ZM/22/00264

REFER TO PROTECTION NOTICE ISO 16016	MATERIAL			TYPE	DOCUMENT NO.	VERS.	STATUS
	ECHAD	MAT-SPEC.		UGD	4562519	14	PF
MS TG	DRAWING BY	APPROVED BY	LAST MODIFIED BY	RECEIPT	SCALE	FORMAT
ISO 9015 ISO 14409	DATE 14.02.2019	06.04.2022	21.03.2022	770 KG	1:10	A0
ISO 2768 mK	NAME RUDOLPHN	WOLFM	BELGIEVICV	FIRST USE		SHEET OF
ISO 13920 BF	DESCRIPTION			K018		1 / 3
ISO 8062 CT10	SWT Chassis Abgabeseite MR110 EVO2					
ISO 9013 231	Chassis discharge side welded part					
ISO 1101 EN ISO 1090				PART NO.		REV NO.
KWIN 2188115				2327484		12K

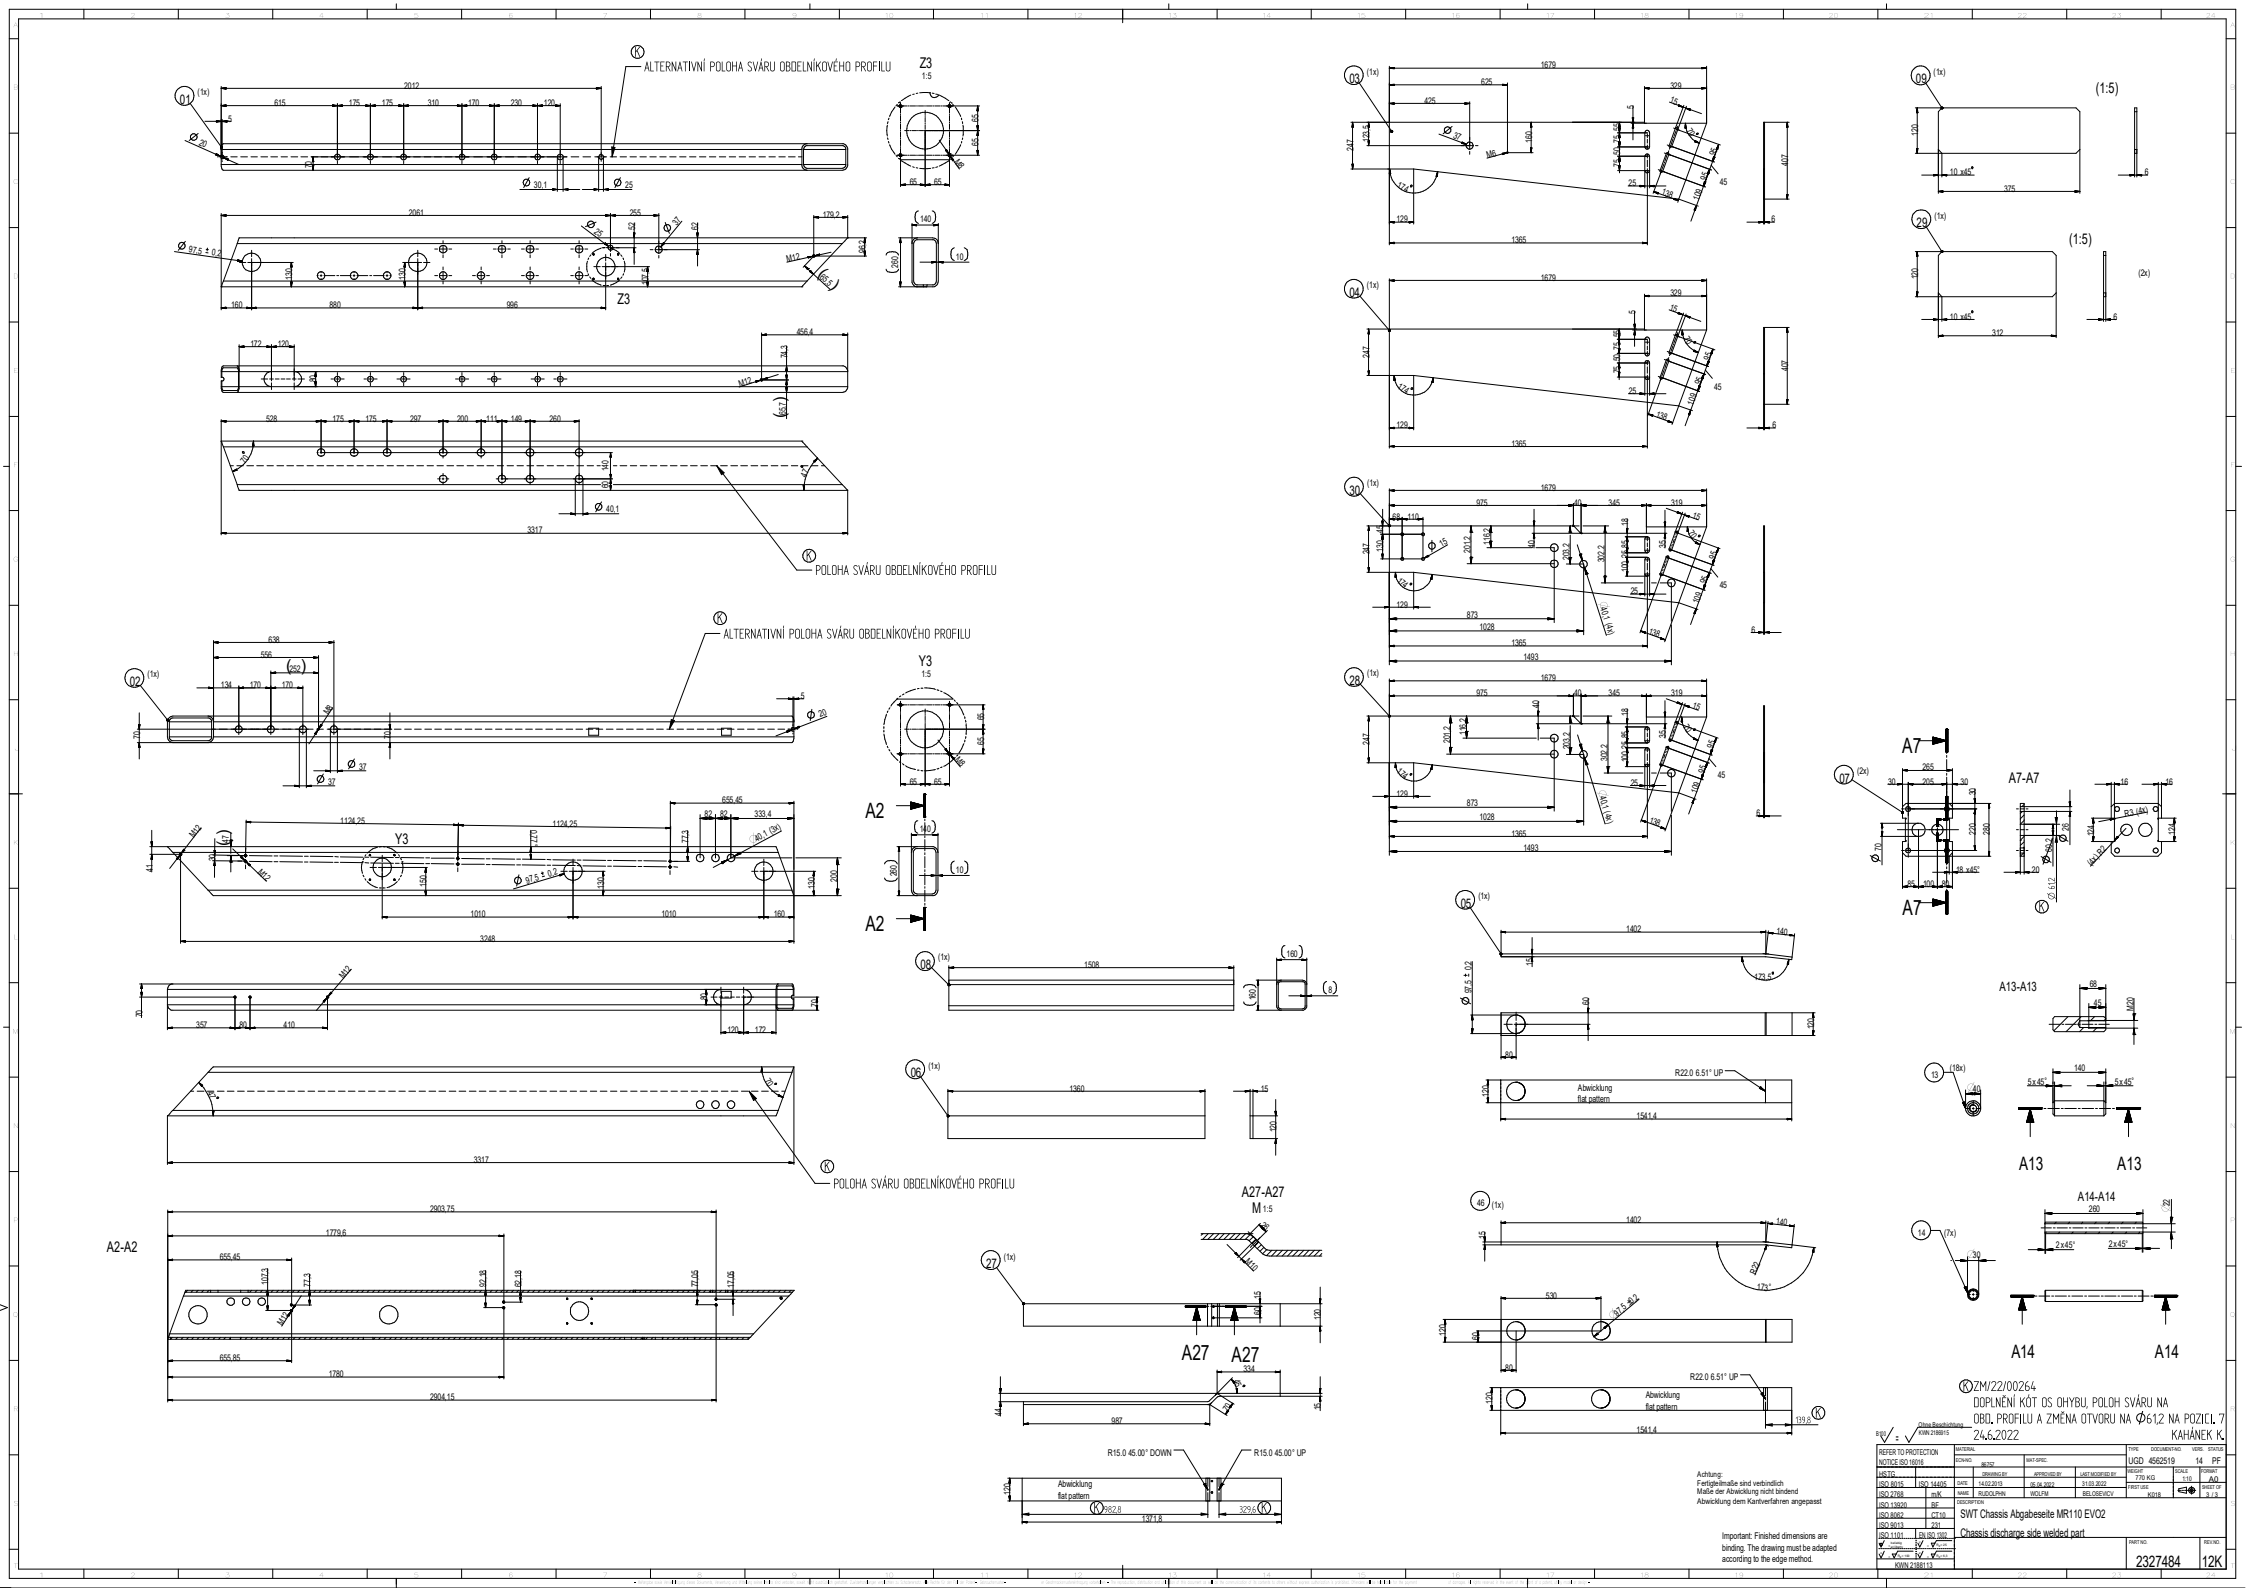
DOPLNĚNÍ KÓT OS OHYBU, POLOH SVÁRU NA OBD. PROFILU A ZMĚNA OTVORU NA Φ61,2 NA POZICI 7
